改善箇所説明図

テンキー取付ブラケット

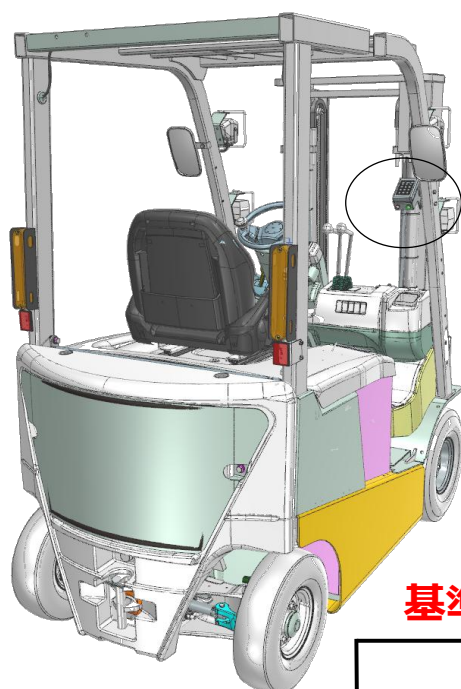
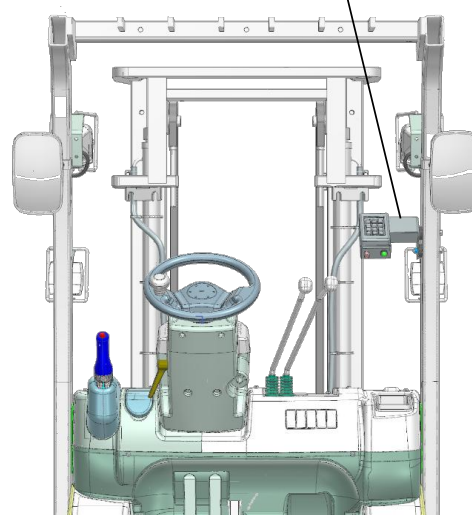
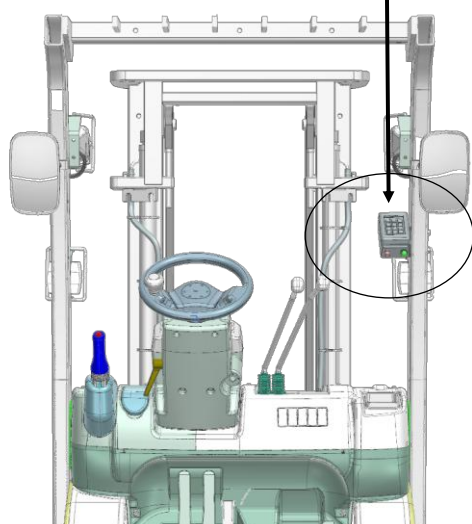
基準不適合箇所

識別
テンキー取付ブラケット
にアームがある

フォークリフトに特別受注仕様で装着されるテンキーにおいて、始動装置としてパスワードエントリーで使用する場合の設計検討が不十分なため、テンキーの取付位置が保安基準に適合しない。

全車両、テンキー取付ブラケットを対策品に交換する。
